浜岡原子力発電所の組織改定に伴う 原子炉施設保安規定の変更について

2022年2月17日
中部電力株式会社

保安に関する組織の変更（総括／運営基盤）

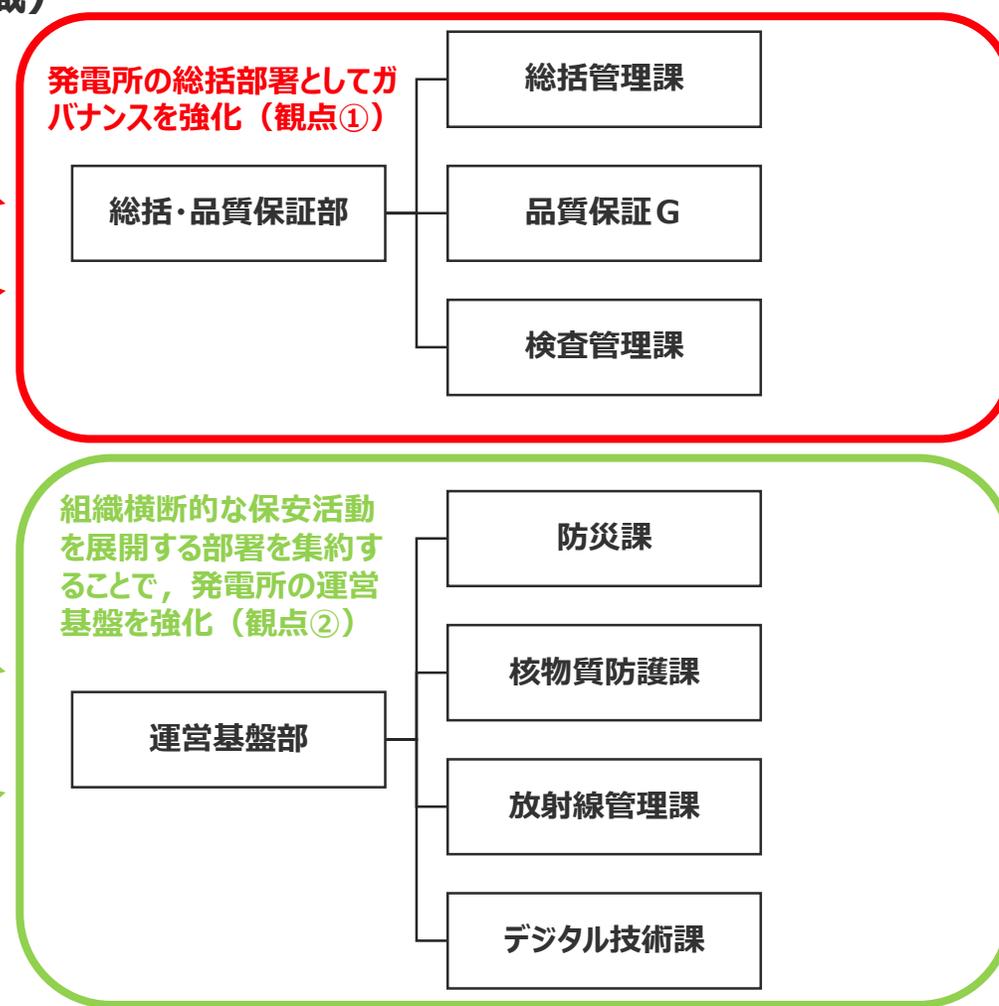
■ 組織改定は以下のとおり。

保安に関する組織の変更（保安規定第1編第4条および第2編第4条）

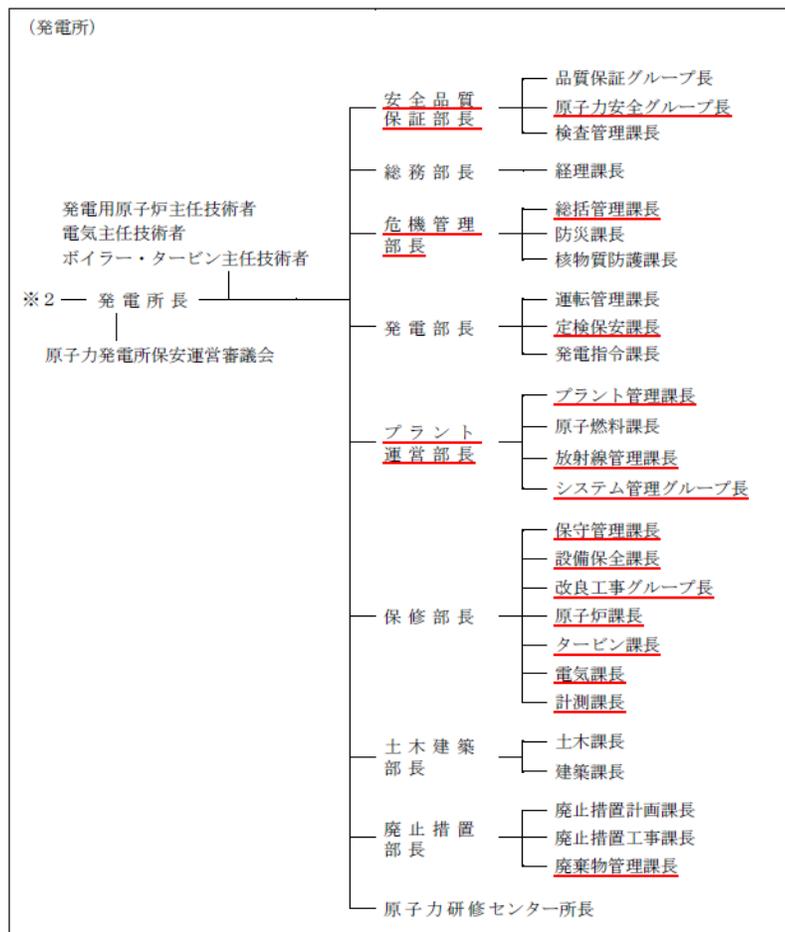
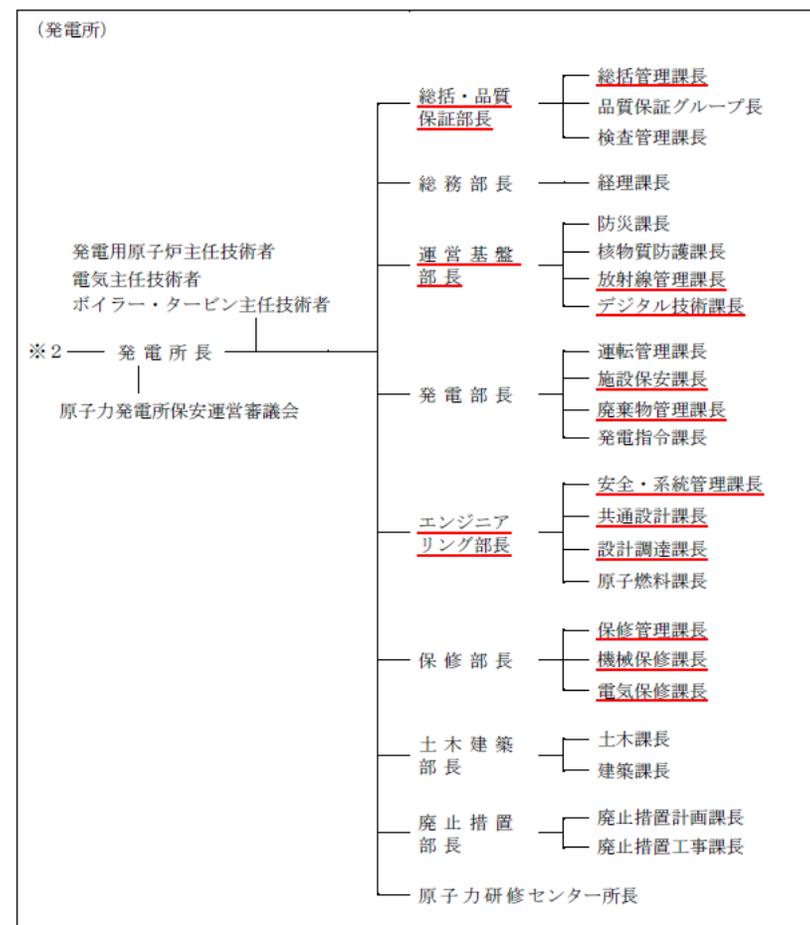
■ スライド2～7の考え方に則り、保安規定第1編第4条および第2編第4条を変更する。
